**Avis délibéré de la mission régionale
d'autorité environnementale
Hauts-de-France
sur le projet de parc éolien du Moulin
sur les communes de
Lignières et Laboissière-en-Santerre (80)**

n°MRAe 2019-3454

Carte 47 : parcs éoliens dans l'aire d'étude au 1^{er} juillet 2018

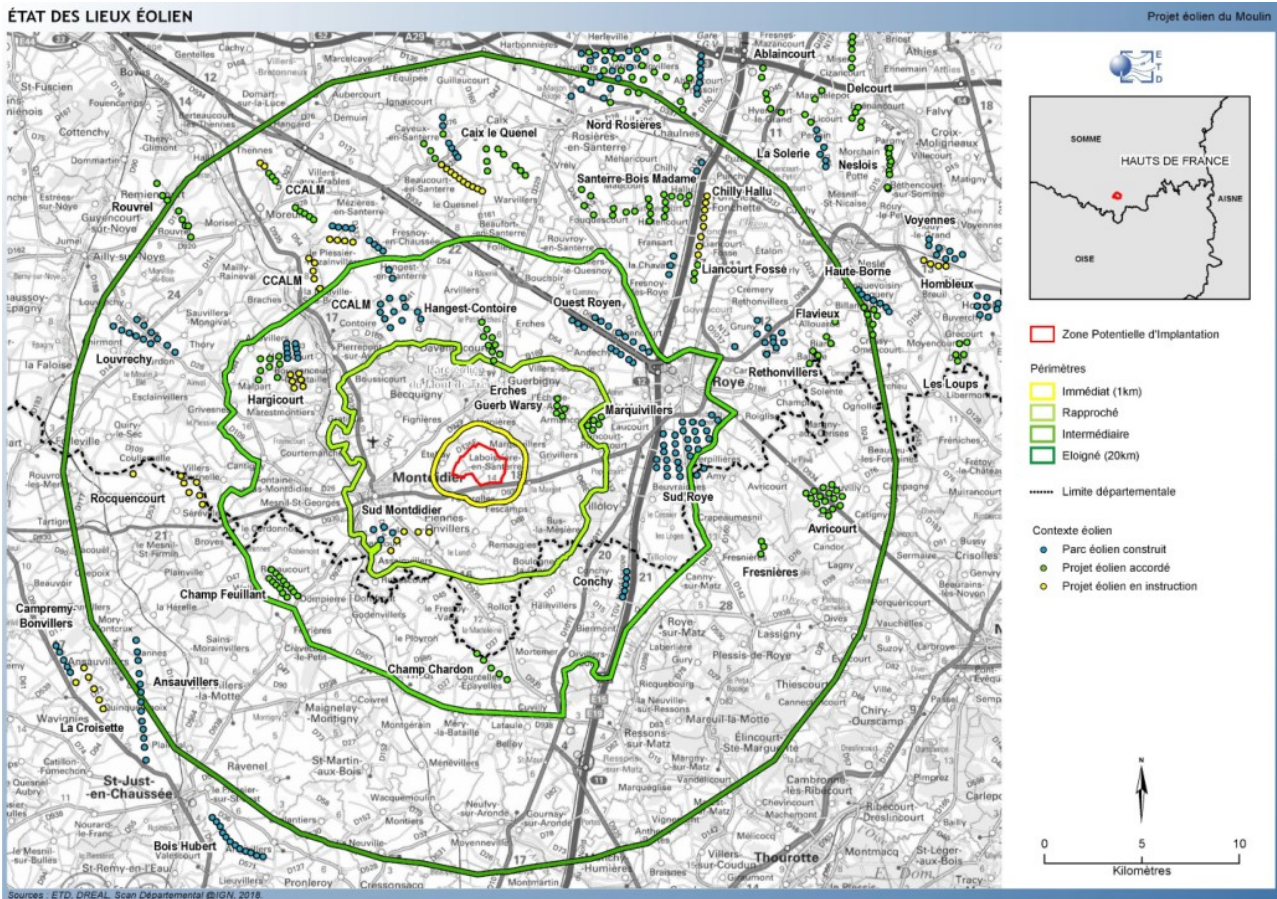
- 21 parcs pour un total de 137 éoliennes en fonctionnement ;
- 20 parcs pour un total de 93 éoliennes accordées ;
- 8 parcs pour un total de 45 éoliennes en cours d’instruction.

L'étude paysagère démontre qu'une problématique de saturation paysagère est déjà présente, marquée par des indices d'occupation des horizons importants et des espaces de respiration restreints. L'étude indique un niveau de qualification incohérent avec les résultats de l'analyse de la saturation visuelle pour les bourgs d'Etelfay et de Faverolles.

L'autorité environnementale recommande que le pétitionnaire tire les conséquences de l'étude mettant en lumière la saturation du paysage autour des bourgs d'Etelfay et de Faverolles et propose des mesures d'évitement adaptées ou de réduction de ces impacts.
